東海第二発電所 審査資料	
資料番号	PS-2-1 改4
提出年月日	2021年7月15日

東海第二発電所

設置許可基準規則等への適合性について

補足説明資料

図6 【変更後】「雰囲気圧力・温度による静的負荷（格納容器過圧・過温破損）」の作業と所要時間（代替循環冷却系を使用できない場合）

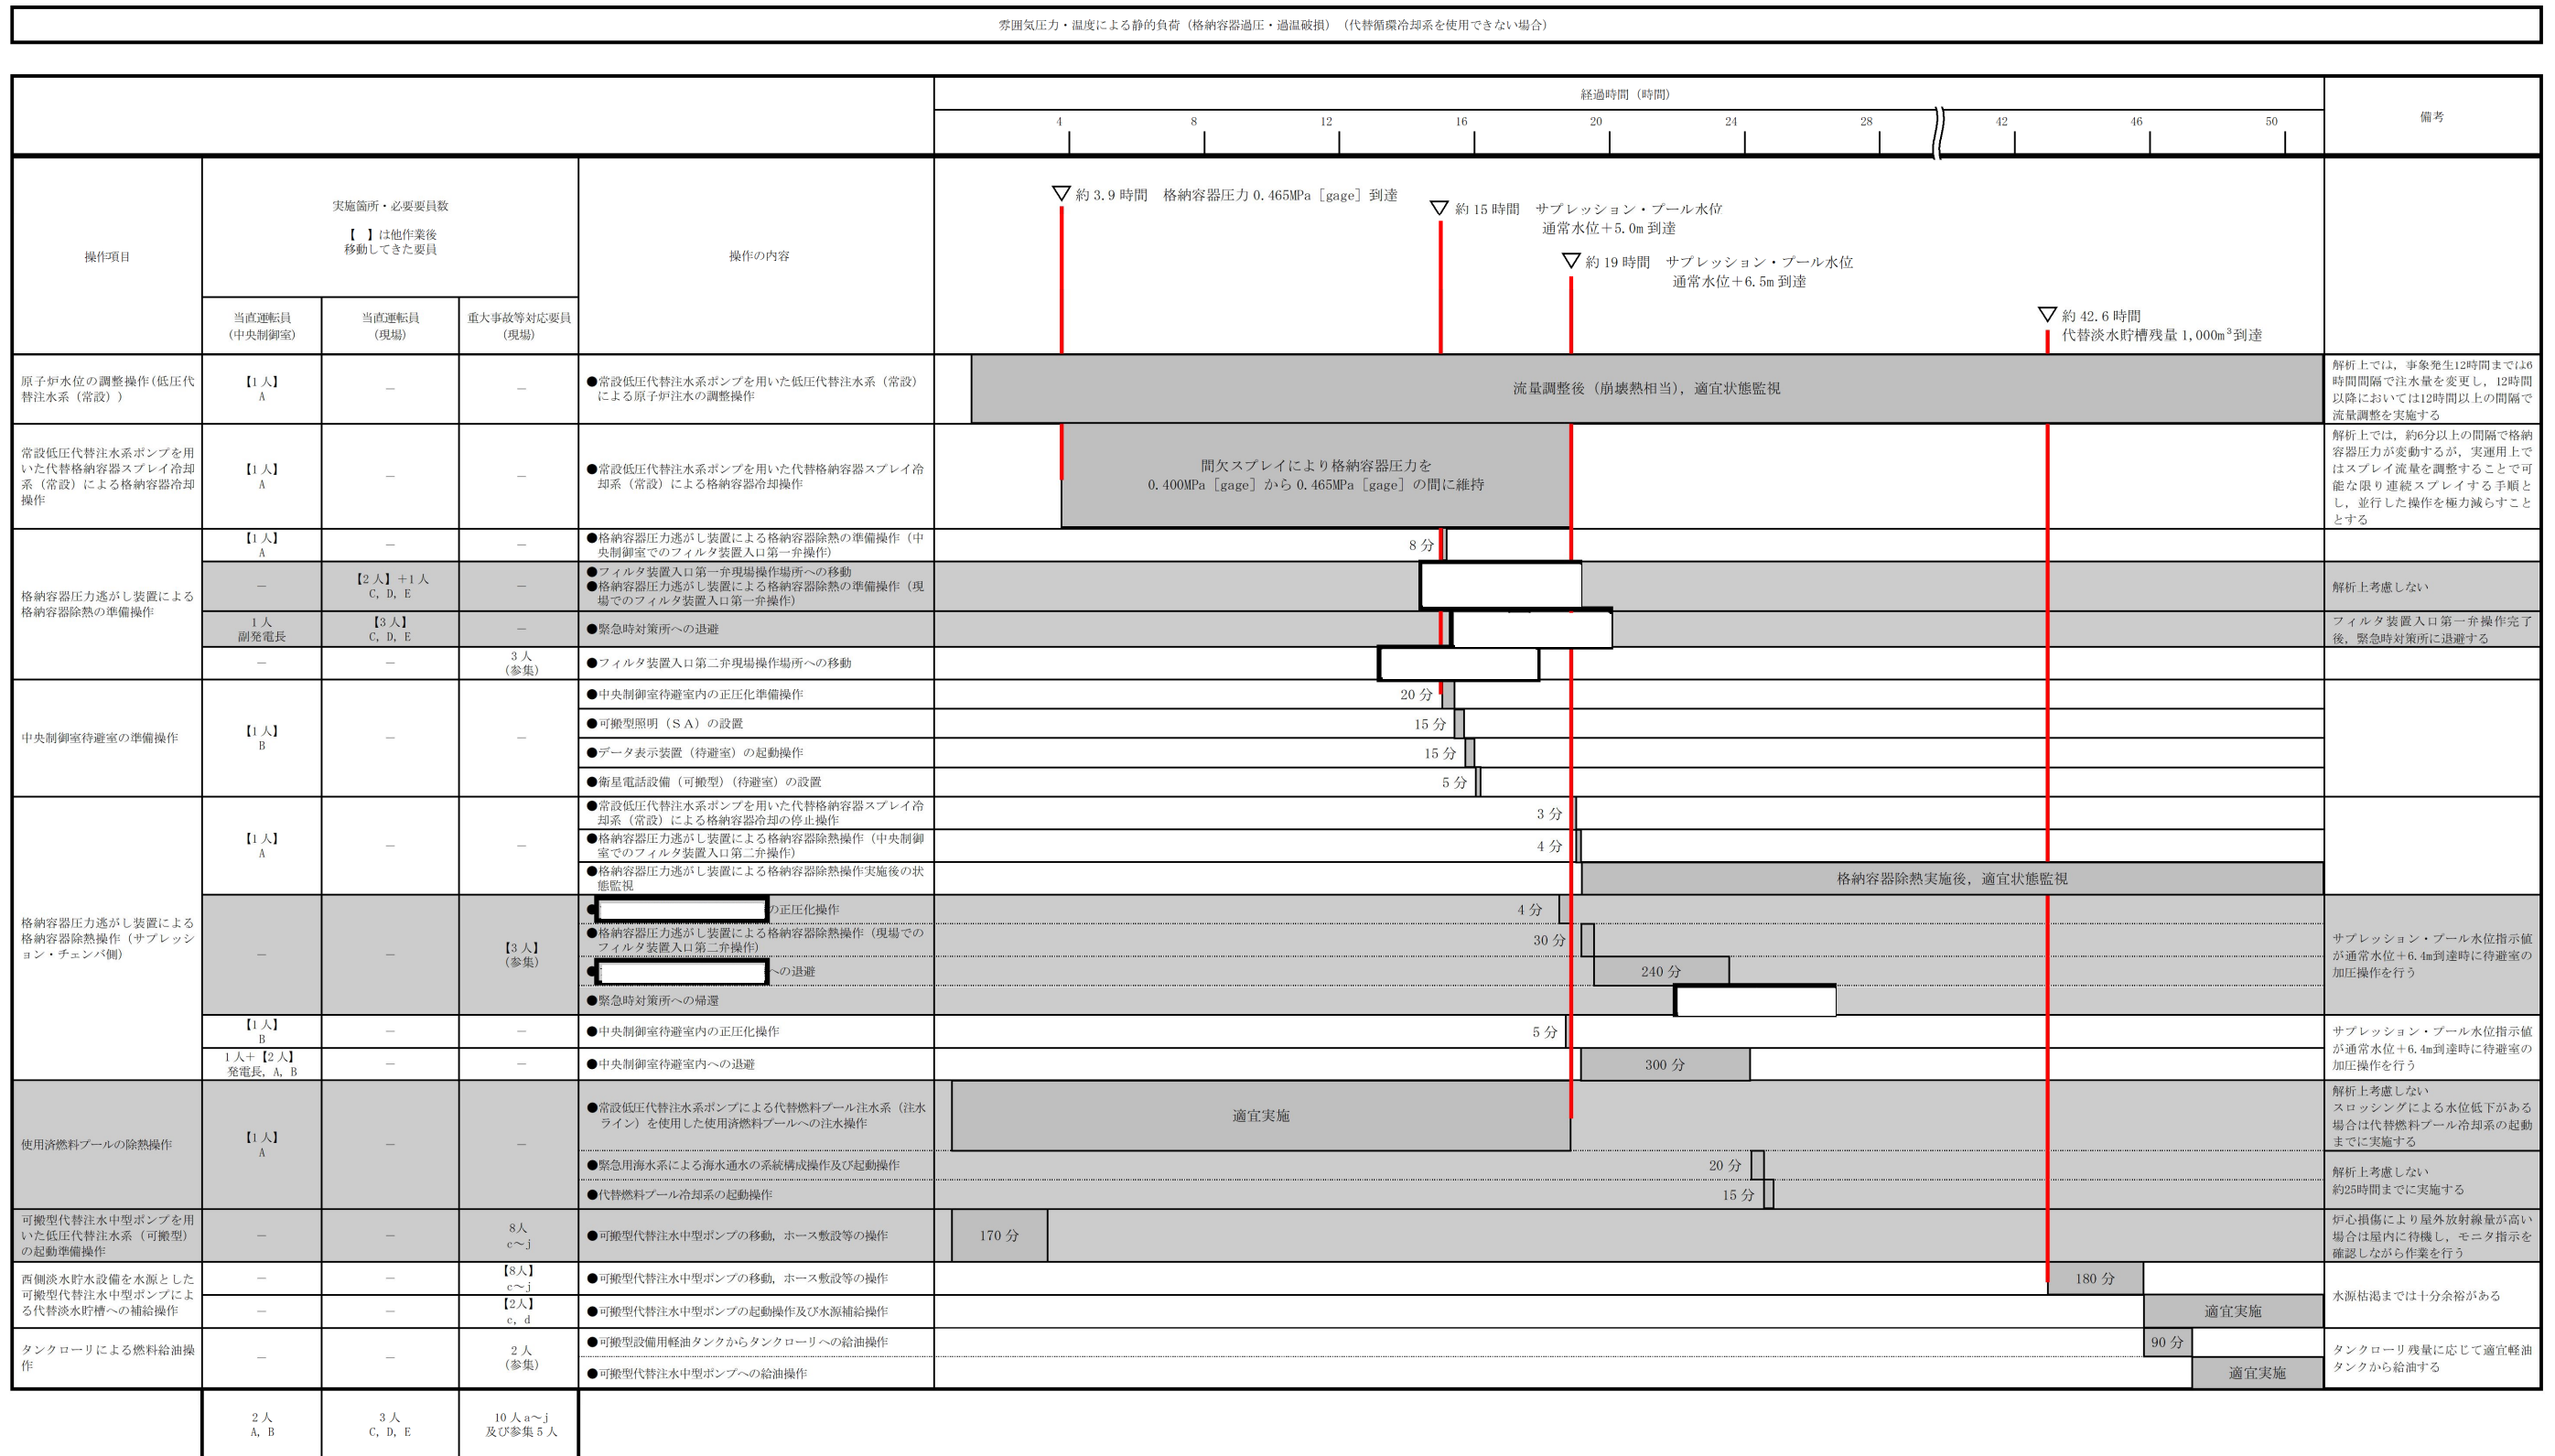
中央制御室換気系空気調和機ファン，中央制御室換気系フィルタ系ファン，中央制御室換気系フィルタユニット並びに原子炉建屋ガス処理系の非常用ガス処理系排風機及び非常用ガス再循環系排風機は，重大事故等時においても設計基準対象施設として使用する場合と同じ系統構成で切替えが発生しないため，速やかに使用が可能な設計とする。起動のタイムチャート（有効性評価より抜粋）を，図6に示す。

起動のタイムチャートは，格納容器圧力逃がし装置の兼用化に伴い変更はあるが，設備の設計に変更はなく，切替えは発生しないため，適合性評価への影響はない。

第1図 FV兼用化に伴う系統構成及び配置変更概要図

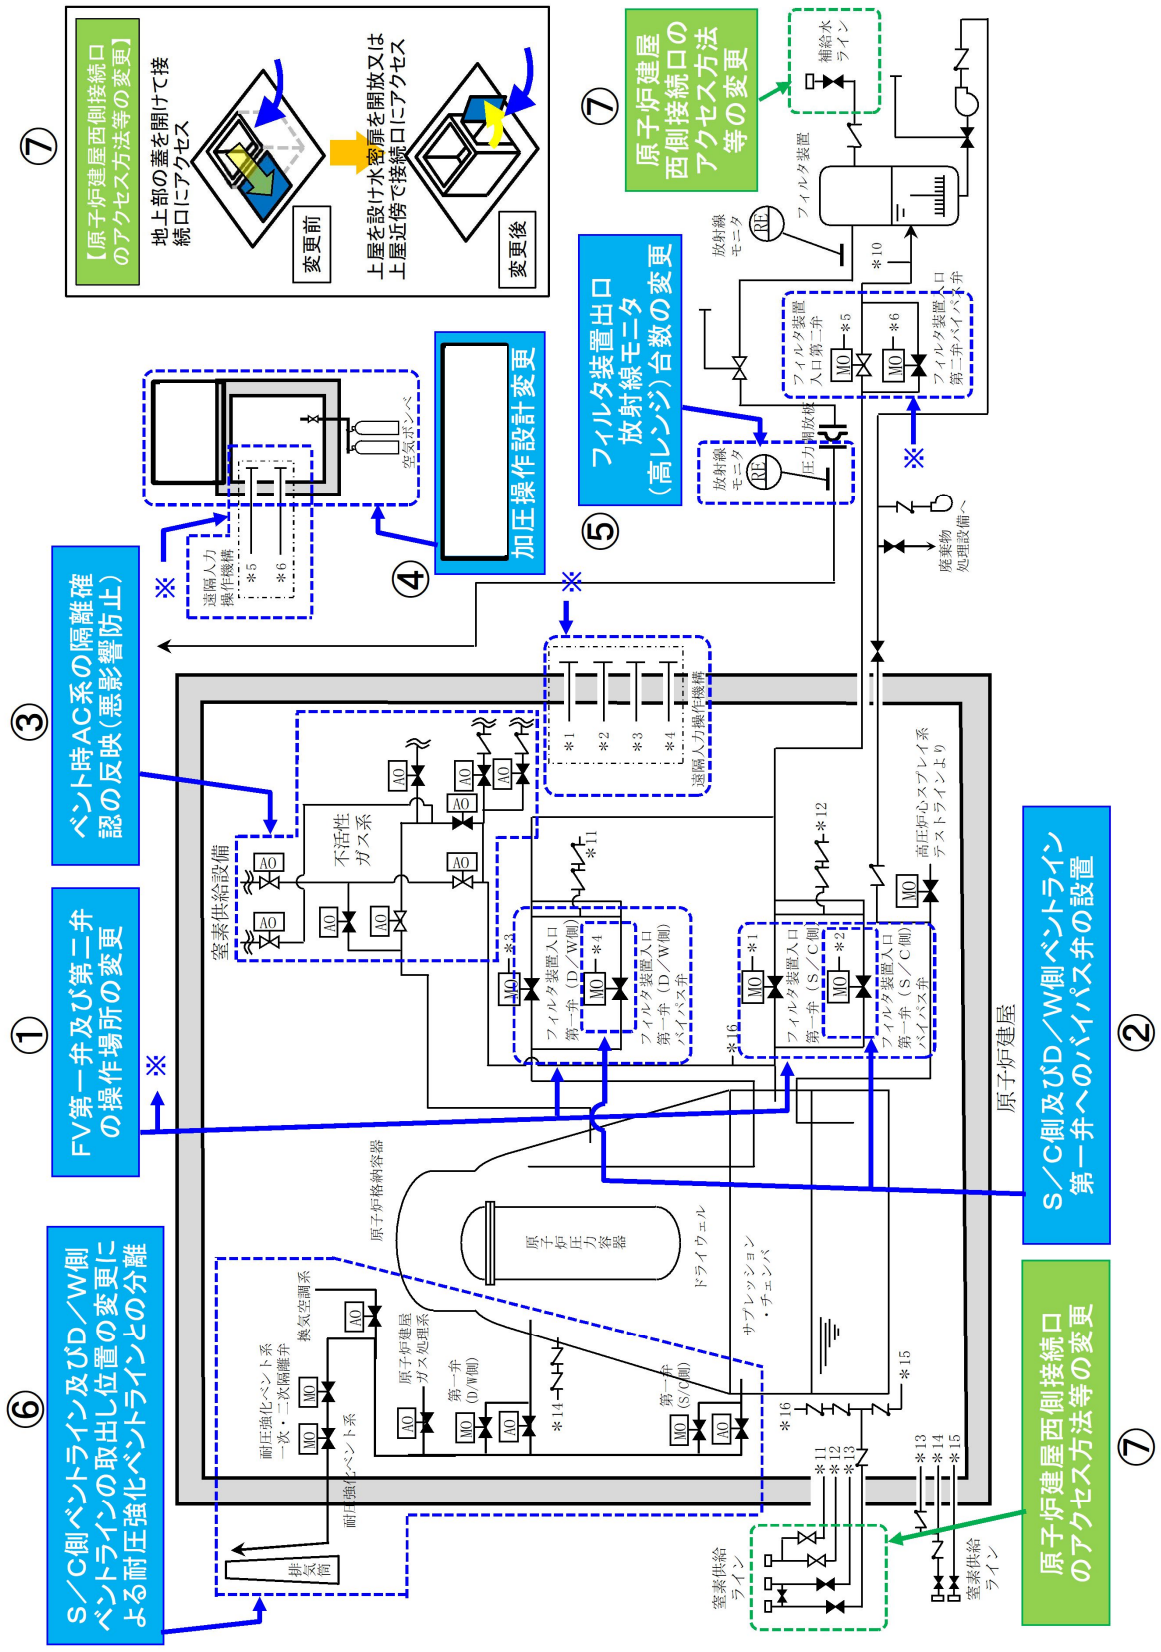
フィルタ装置入口第一弁（S / C側）及び同バイパス弁の現場操作を原子炉建屋付属棟2階で行う手順としていたが、FV兼用化に伴いベントライン（S / C側）の取出し位置が変更（第1図①）になったことから、操作場所が [] に変更となった。

フィルタ装置入口第一弁（D / W側）の現場操作を原子炉建屋付属棟屋上で行う手順としていたが、FV兼用化に伴いベントライン（D / W側）の取出し位置が変更（第1図①）になったことから、フィルタ装置入口第一弁（D / W側）及び同バイパス弁の操作場所が [] に変更となった。

フィルタ装置入口第二弁は原子炉建屋廃棄物処理棟3階から操作を行う手順としていたが、FV兼用化に伴いベントラインが変更となったことから、操作場所が
に変更となった。（第1図①）

の正圧化に係る準備操作は原子炉建屋廃棄物処理棟で操作を行う手順としていたが、FV兼用化に伴い設置場所がに変更となった。（第1図①）
